Odbor vodohospodářských staveb

Váš dopis zn.: email
Ze dne: 20.09.2017
Naše značka: SPU 495567/2017
Spisová značka: SZ SPU 495567/2017

Vyjádření k akci „Rekonstrukce polních cest HPC3 a VPC4 s příkopy SP1, SP2 a liniovou výsadbou IP9“ v k. ú. Verneřice – dokumentace pro stavební povolení a pro provádění stavby

Příloha
Situace HOZ

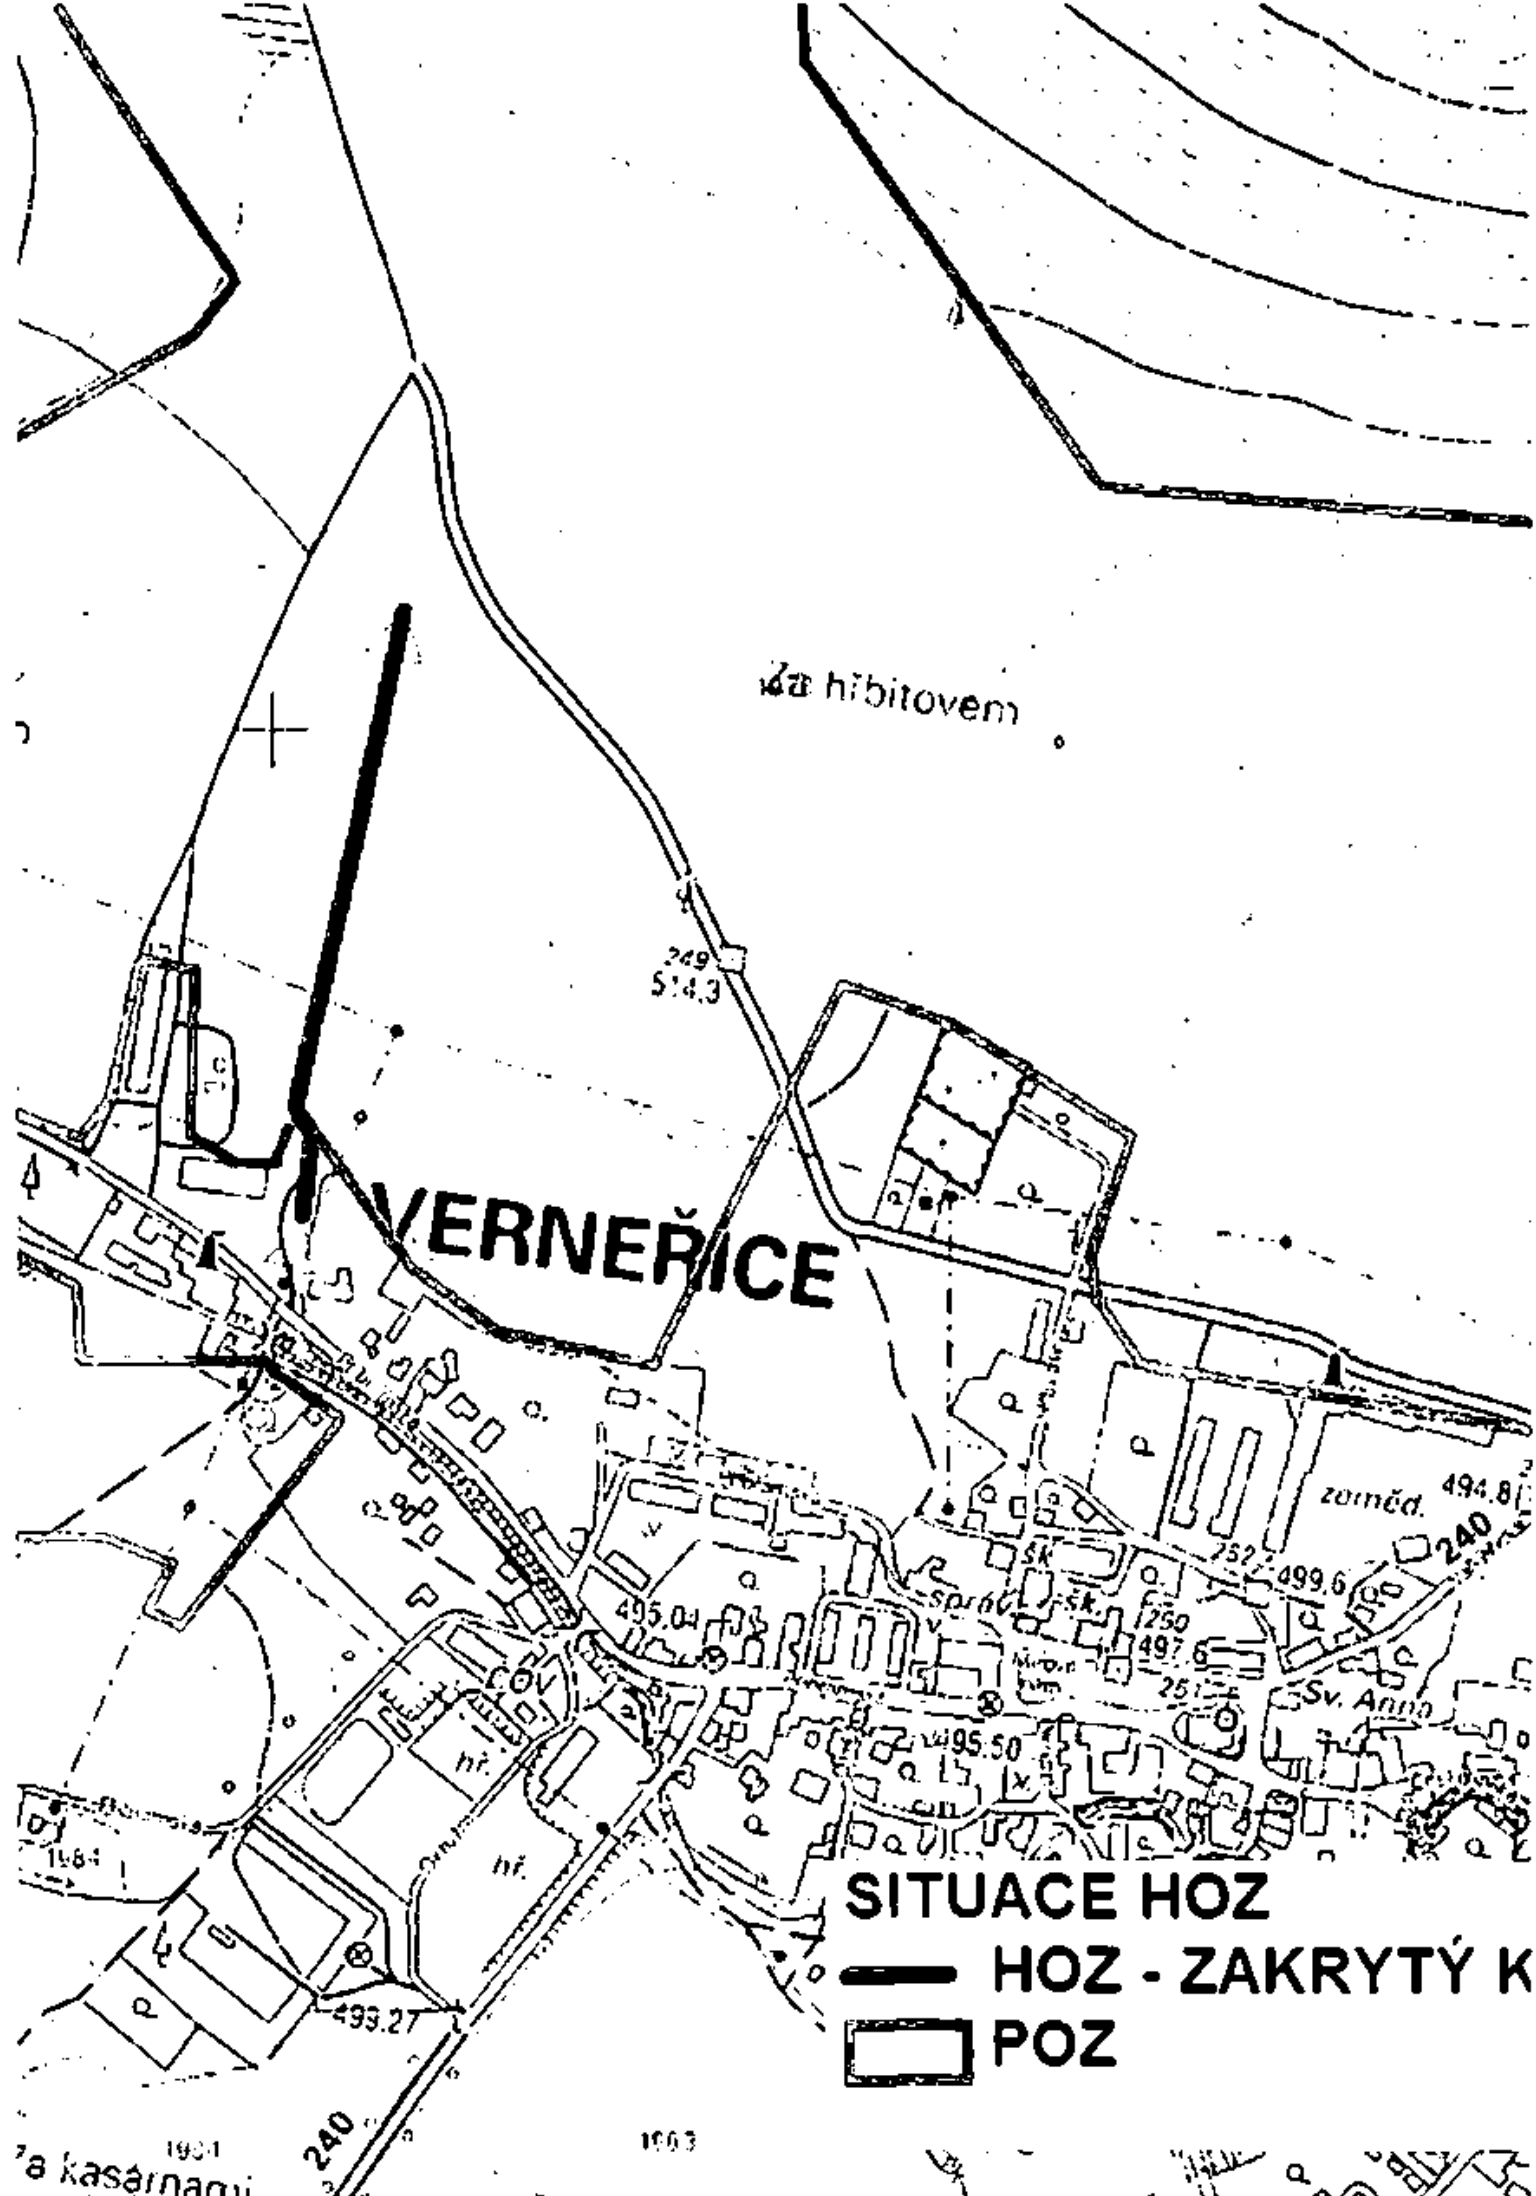
V zájmovém území plánované akce **evidujeme** stavbu vodního díla – hlavní odvodňovací zařízení (HOZ „VERNERICE ODPAD 01 ZT“ - zakrytý kanál v délce 0,410 km, ID 3010000167-11201000 v ČHP 1-14-03-070/0 z roku 1978 - viz přiložená situace), která je v majetku státu a v příslušnosti hospodařit Státního pozemkového úřadu v souladu s § 56 odst. 6 zákona č. 254/2001 Sb., o vodách, v platném znění a § 4 odst. 2 zákona č. 503/2012 Sb., o Státním pozemkovém úřadu a o změně některých souvisejících zákonů, v platném znění.

V předloženém PSZ (C.1.1 Stavební část – Technická zpráva) je uvedeno, že k dotčení HOZ dojde zaústěním cestních příkopů SP1 (levostranný příkop v km 1,000 - 1,821) a SP2 (pravostranný příkop v km 0,900 - 1,821) v km 1,000 prostřednictvím navrženého trubního propustku ŽB DN 300.

Dle přiložené situace HOZ je patrné, že vody z cesty HPC3 však budou svedeny do stavby podrobného odvodňovacího zařízení (POZ – viz příloha) a následně prostřednictvím HOZ „VERNERICE ODPAD 01 ZT“ do Bobřího potoka.

Před nátokem do potrubí POZ bude umístěn retenční prostor pro sedimentaci splavenin a zpomalení povrchového odtoku. Jelikož navrhovaný projekt řeší rekonstrukci stávajících cest (už nyní se zpevněným povrchem), lze předpokládat, že nedojde k výraznějším změnám v odtokových poměrech.

- stavbu HOZ požadujeme respektovat a zachovat její funkčnost,
- do HOZ budou zaústěny pouze dešťové vody.

Při provádění výsadby na plochách s výskytem podrobného odvodňovacího zařízení (POZ) musí být provedena taková opatření, aby bylo zabráněno prorůstání kořenů do drenáží a nedošlo k porušení jejich funkčnosti.

V případě narušení drenážního systému (POZ) by měl stavebník provést technická opatření, jež zajistí jeho opětovnou funkci.
